PROGRAM SATYSFAKCJI KLIENTA

Temat: Montaż zestawu serwisowego na nie działające światła postojowe.

Model: Epica V250

Przyczyna:

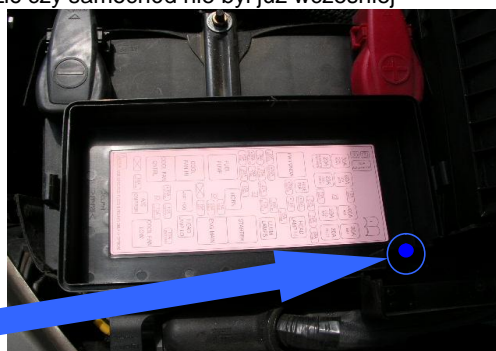
Układ oszczędzający akumulator został zaprojektowany tak aby wyłączyć wszystkie światła zewnętrzne. W fazie projektowania nie wzięto pod uwagę wymagań prawnych mających miejsce w Europie, co do możliwości pozostawienia samochodu z włączonymi światłami.

Należy wykonać bezpośrednie połączenie pomiędzy włącznikiem światła a przekaźnikiem światła postojowych wykorzystując zestaw serwisowy jak pokazano w procedurze serwisowej poniżej.

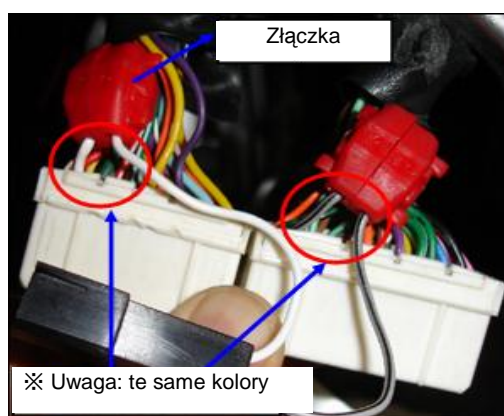
14. Podłączyć zestaw serwisowy jak to pokazano poniżej.

※**Uwaga:** Użyto tego samego koloru przewodów w złączce jak przewodów wiązki modułu LCM.
(GrB z GrB , W z W).
